Avis délibéré de la Mission régionale d'autorité environnementale de Nouvelle-Aquitaine sur le projet de mise en compatibilité par déclaration de projet des Plans Locaux d'Urbanisme (PLU) des communes d'Arue et de Roquefort-Sarbazan (40) pour permettre l'implantation d'un projet de parc photovoltaïque au sol porté par la Communauté de communes des Landes-d'Armagnac

n°MRAe 2023ANA39

Dossier PP-2023-13911

Porteur du Plan : Communauté de communes des Landes d'Armagnac

Projet d'évolution du zonage des PLU d'Arue et de Roquefort-Sarbazan (source : notice de présentation, p. 17)

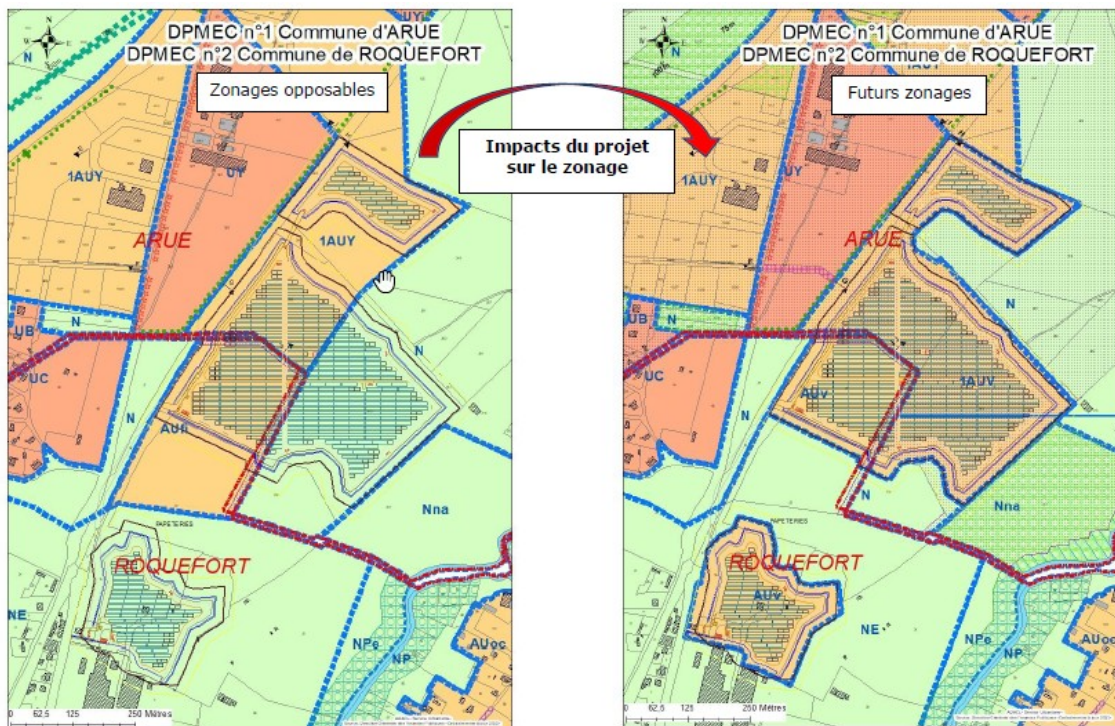
Les plans reproduits ci-dessus font apparaître des reclassements de zones 1AUy à Arue, et AUfi à Roquefort respectivement en zonage N et Ne, mais les tableaux récapitulatifs et le texte du rapport de présentation ne permettent pas d'en apprécier les surfaces et les caractéristiques. Le rapport mentionne (pages 54 et 55) que pour Arue « les terrains identifiés comme d'intérêt écologique sont basculés en zone N... » et que pour Roquefort-Sarbazan « les zones naturelles repérées comme les plus sensibles dans l'emprise de l'étude environnementale seront couvertes par un zonage Ne, à savoir « zone naturelle ou bâtie correspondant au secteur soumis à risque d'effondrement ».

La MRAe recommande :

- de détailler les évolutions surfaciques des différentes zones 1AUV, N, 1AUy, AUfi, NE et AUV permettant de comprendre le périmètre réellement concerné par le projet (construction et mesures d'évitement-réduction d'impact liées au projet) et de déterminer leurs incidences dans le cadre de l'évaluation environnementale des mises en compatibilité ;
- que soit clarifiée dans ce cadre la différence entre la surface occupée par la centrale d'après l'étude d'impact (17 ha), et les surfaces concernées par la présente mise en compatibilité (29,2 ha).

Schéma d'orientation d'aménagement et de programmation (OAP) (source : dossier de la mise en compatibilité)

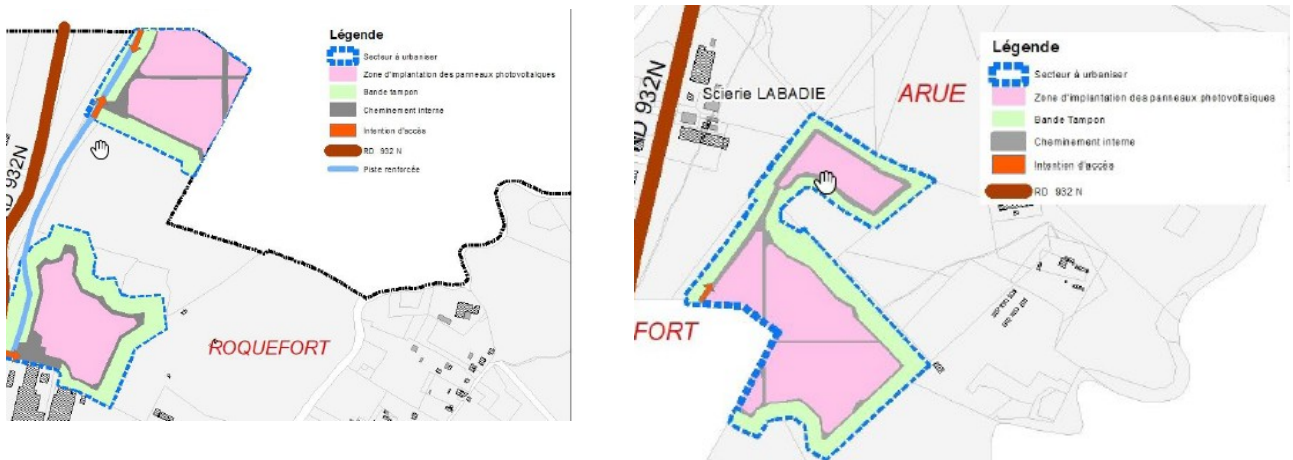
Elles n'indiquent cependant pas qu'il s'agit de mesures de prévention du risque d'incendie de feu de forêt devant répondre aux obligations réglementaires en la matière. Les règlements AUV indiquent que « la zone AUV est située au contact d'une zone concernée par le risque feu de forêt matérialisée sur le plan de zonage par une trame mouchetée rouge. Au titre de l'article R.123-11-b du code de l'urbanisme des dispositions particulières visant à prendre en compte ce risque ont donc été définies ». Ces dispositions n'apparaissent cependant pas clairement dans le règlement. Par ailleurs, la MRAe avait demandé de préciser les impacts sur les milieux des mesures prévues pour la protection de la future installation photovoltaïque contre le risque incendie (zone débroussaillée de 50 mètres en périphérie de l'installation, zone défrichée de 30 mètres à partir de la clôture, création de pistes et de réserves d'eau).

La MRAe recommande de préciser la prise en compte dans le zonage et dans l'évaluation des incidences de la mise en compatibilité, de l'ensemble des mesures prévues dans l'étude d'impact mise à jour et évoquées partiellement dans l'OAP.

Elle recommande en outre de faire référence, dans les dispositions générales du PLU, aux obligations légales de débroussaillage s'imposant dans les secteurs exposés au risque d'incendie de feu de forêt, qui sont représentés sur le règlement graphique. Les impacts de ces zonages demandent à être évalués.
